Mitteilung des Senats vom 2. Oktober 2012

A 281, Bauabschnitt 2/2: Konkretisierung der Variante 4SÜD

BAB A 281, BA 2/2: Konkretisierung der Variante 4SÜD

Anlage 1a: Lageplan Variante 4SÜD modifiziert + LSW

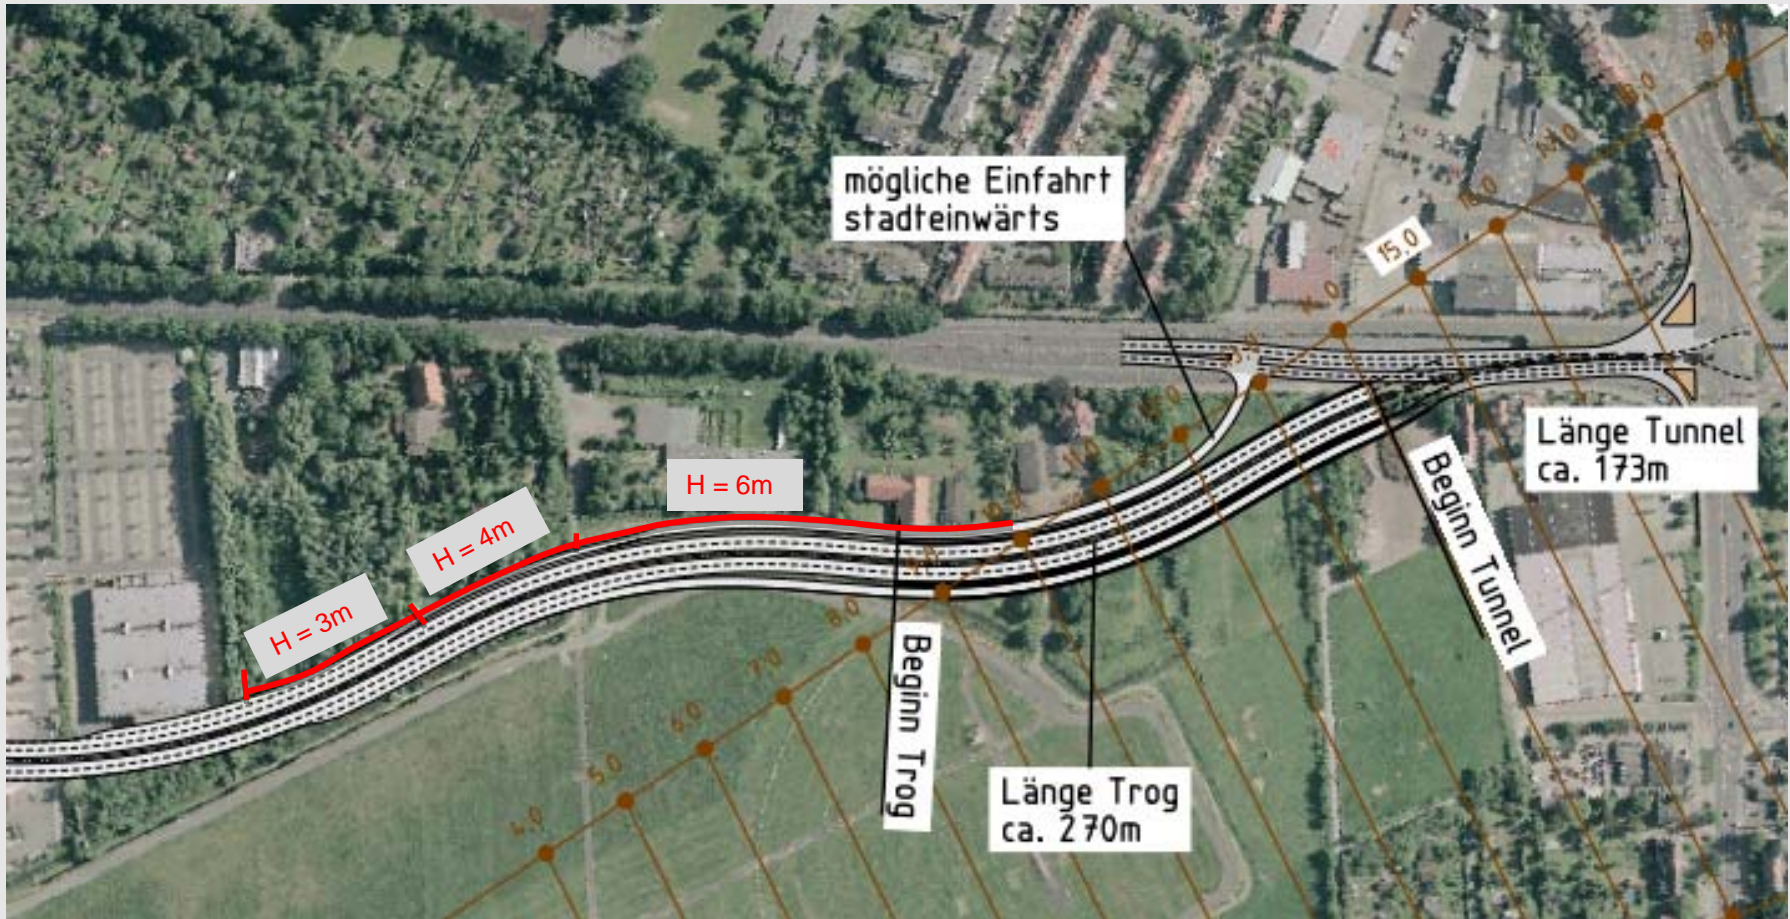
Der Beirat Obervieland stimmt der Trassenführung der A 281 in der am 16. Juli und 5. September 2012 vorgestellten Planungsvariante "Bauabschnitt 2.2, Variante 4 Süd-modifiziert" mit Ausnahme der in der Planung im Bereich Huckelriede grob ausgewiesenen, jedoch bisher nicht abgestimmten, Zu- und Abfahrten, unter nachstehenden Bedingungen zu:

- 1) Lage und Anordnung der in der Planung zum „Bauabschnitt 2.2, Variante 4 Süd modifiziert“ ausgewiesenen Zu- und Abfahrten im Bereich Neuenlander Straße/Huckelriede/Kattenturm sind mit den Beiräten Neustadt und Obervieland abzustimmen.
- 2) Der Schallschutz im Bereich Neuenlander Straße/Huckelriede/Kattenturm wird nach dem zum Zeitpunkt des für diese Trasse erforderlichen Planfeststellungsbeschlusses gültigen Lärmschutz-Vorschriften ausgeführt (Variante 4 Süd modifiziert + Lärmschutzwand).

3) Der Schallschutz im Bereich des jetzigen Autobahn-Zubringers Arsten wird entsprechend Punkt 2 nachgerüstet.

4) Zur Sicherstellung des Lärmschutzes wird die zulässige Höchstgeschwindigkeit auf diesem Abschnitt dem Lärmschutzerfordernis angepasst. Die Höchstgeschwindigkeit soll maximal 80km/h betragen.

- Die beiden Varianten 4 Süd rücken im Vergleich zur Planfeststellung näher an den Flughafen heran. Diese Trassenführung ist nur möglich, wenn die aus Flugsicherheitsgründen vorhandenen Höhenbeschränkungen und Sicherheitszonen des Bremer Flughafens eingehalten werden. Nach Auskunft des SUBV sind die Sicherheitsrichtlinien „Kriterien für Start- und Landebahnen mit Instrumentenflugbetrieb“ für die Varianten 4 Süd und 4 Süd modifiziert bisher nur grob mitbetrachtet worden. **Wir halten es für notwendig, dass hierzu bis zur Beratung in der Bremischen Bürgerschaft verbindliche von der Deutschen Flugsicherung autorisierte Erkenntnisse vorgelegt werden. Ansonsten besteht die Gefahr, dass wesentliche Vorteile der Südvarianten gar nicht realisiert werden können und das Parlament seine Entscheidung unter falschen Voraussetzungen trifft.**

- Sollte die Trasse aus Flugsicherheitsgründen weiter nach Norden verschoben werden müssen, so würden noch größere Teile des **Anwesens Dr. Plate** und evtl. sogar das Wohnhaus der Autobahn zum Opfer fallen. Der Erhalt des Anwesens Plate mit dem denkmalschutzwürdigen Bauernhaus und den für einen landwirtschaftlichen Betrieb erforderlichen Nebengebäuden und Flächen war ein zentrales Anliegen des Runden Tisches.

- Ebenfalls keine Erkenntnisse liegen bisher dazu vor, wie weit die Trasse in Höhe des Anwesens der **Familie Wähmann** weiter auf das Flughafengelände verschoben werden kann. Damit könnte die vorgesehene Grundstücksinanspruchnahme erheblich reduziert werden. Der Runde Tisch hatte schon im März/April 2011 eine entsprechende Prüfung gefordert. **Auch hierzu müssen bis zur Beratung der Bürgerschaft verbindliche Ergebnisse vorliegen.**

- **Mit beiden Varianten und ergänzenden Lärmschutzwänden scheint es möglich zu sein, im Wohngebiet Huckelriede erhebliche Lärminderungen und eine Einhaltung der gesetzlichen Grenzwerte zu erreichen.** Das begrüßen wir ausdrücklich. Die Bürgerinitiative Huckelriede hat erklärt, dass sie wegen der positiven Ergebnisse für Huckelriede be-

- **Beide Varianten führen allerdings zu einer Lärmzunahme um bis zu 3 dBA im westlichen Bereich der Kattenturmer Heerstraße und in der Wohnsiedlung Wolfskuhle.** Teilweise kommt es zu Grenzwertüberschreitungen. Bei der Variante 4 Süd modifiziert sind davon erheblich mehr Gebäude betroffen. Sie ist also schlechter als die Variante 4 Süd. Laut uns gegebener telefonischer Auskunft der Lärmgutachter Bonk-Maire-Hoppmann vom 6.9.2012 ist die Lärmzunahme an der Kattenturmer Heerstraße vor allem durch eine prognostizierte Verkehrszunahme auf dieser Straße verursacht, in der Wolfskuhlensiedlung hingegen vorrangig durch die Emissionen der Autobahn.

- Gravierende und die Bewohnbarkeit weiter einschränkende Nachteile erzeugt die Variante 4 Süd modifiziert auf dem **Anwesen Plate**. Statt eines Tunnels verläuft direkt hinter dem Wohnhaus ein offener Trog mit erheblichen Lärm- und Schadstoffemissionen. Weitere Belastungen entstünden, falls auch noch Auf- und Abfahrten über das Grundstück geführt werden. Südlich des Troges gelegene Ländereien sind bei der Variante 4 Süd modifiziert auf jeden Fall nicht mehr erreichbar.

- Die Variante 4 Süd modifiziert hat auch **städtebaulich und landschaftlich Nachteile**. Durch den von 400 auf 170 Meter verkürzten Tunnel werden Trennwirkungen erheblich verstärkt und notwendige Wegeverbindungen unterbrochen.
